**Oggetto: richiesta chiarimenti**

**1) CAP. R.3.H " Impianti a pannelli solari" . Punto 2.6 "Potenza nominale del generatore solare".**

**OGGETTO:** richiesta chiarimenti su Raccolta R – Ed. 2009.

Fig.1

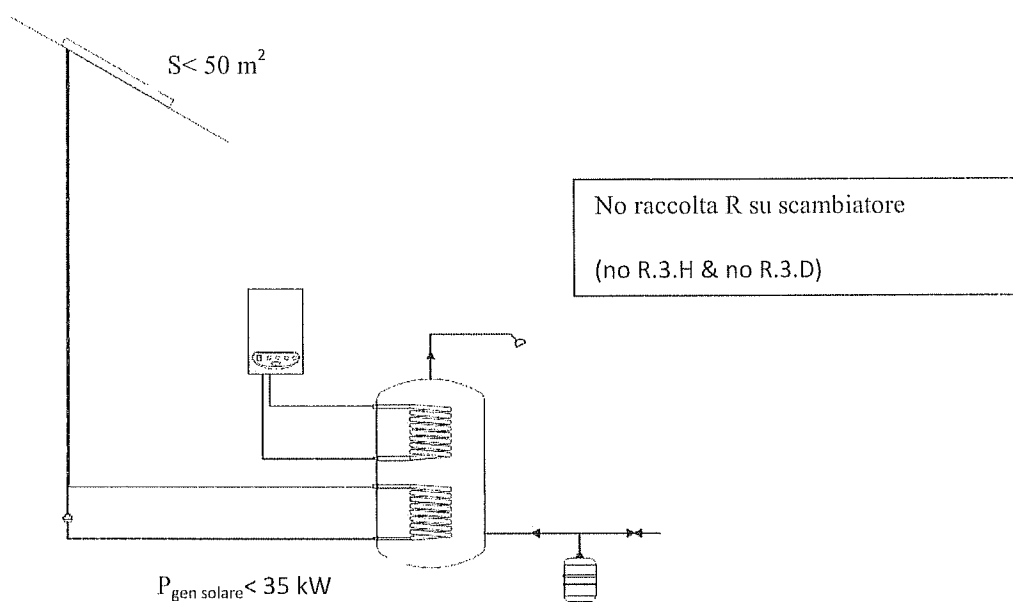
Per stabilire se l'impianto deve essere soggetto alle prescrizioni del capitolo R.3.H., le due condizioni ( $S > 50 \text{ m}^2$  e  $Q > 35 \text{ kW}$ ) devono essere soddisfatte contemporaneamente oppure è sufficiente che una delle due lo sia?

Si può ritenere che prevalga il superamento dei 35 kW (anche con superficie inferiore a  $50 \text{ m}^2$ ), in linea con scopo e campo di applicazione dell'intera Raccolta R?

La nostra interpretazione di cui alle figure 1, 2 e 3 è corretta?

Non si applica neanche il capitolo R.3.D perché il bollitore (scambiatore) anche se alimentato da un fluido a temperatura potenzialmente superiore a 110 °C, è alimentato da generatore solare che è oggetto del capitolo R.3.H. Se nella circostanza di cui alla fig.1 (potenza generatore solare <35 kW), infatti, per l'impianto solare non è applicabile il cap. R.3.H. non si comprende perché si dovrebbe far ricadere il caso sotto il cap R.3.D.

In merito ai quesiti n. 1 e n.2 si concorda con l'interpretazione formulata.

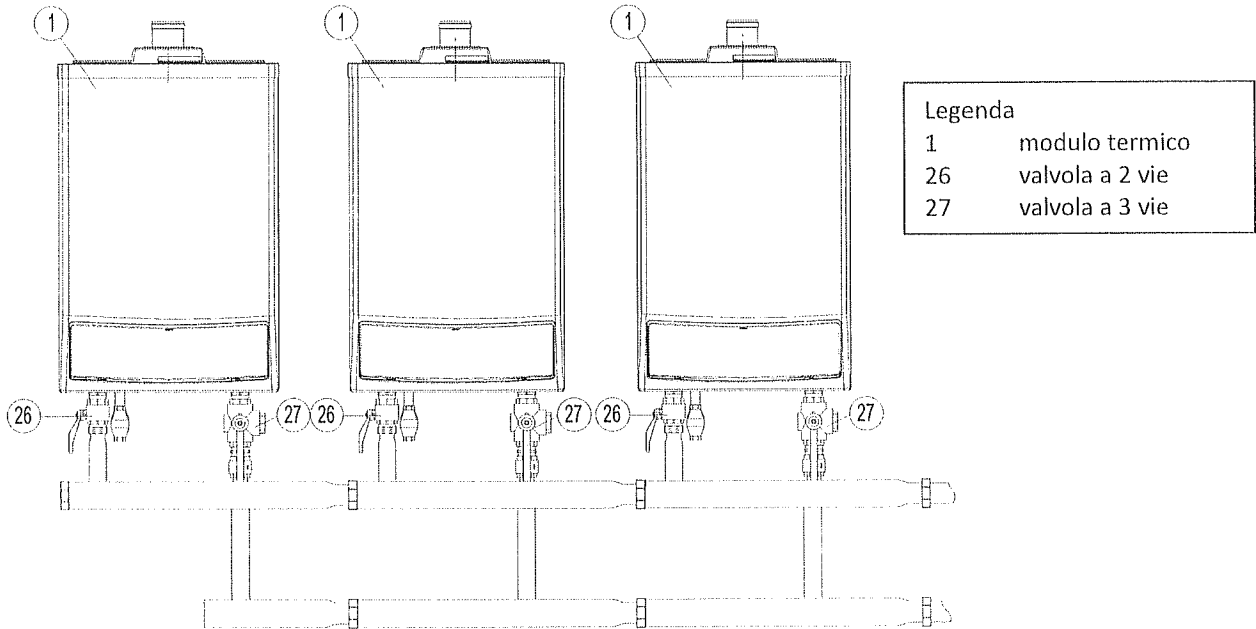
Allo scopo di poter intercettare uno o più moduli termici costituenti il generatore modulare, per esigenze di manutenzione, **riteniamo che l'adozione di una valvola a tre vie e di una valvola a due vie risulti essere la soluzione tecnicamente più valida nel rispetto del punto 3.2 del capitolo R.3.F.** La presenza della valvola a 3 vie, infatti, garantisce il contatto atmosferico in ogni caso (in ottemperanza a quanto previsto dal punto 3.2).

L'impiego di un'unica valvola a 3 vie (senza il supporto di un secondo organo di intercettazione) non consentirebbe, di fatto, l'intercettazione di un singolo modulo.

Allegiamo schema esemplificativo a chiarimento del quesito posto.

La nostra interpretazione è corretta?

Infine, per quanto riguarda il quesito n. 5, si concorda con la posizione espressa evidenziando che la valvola a tre vie, installata sul circuito di mandata dell'impianto, deve rispondere a quanto previsto dal punto 3.4 del cap. R.3.A e che in ogni caso sia garantito il rispetto del punto 3.4 del cap. R.3.B.
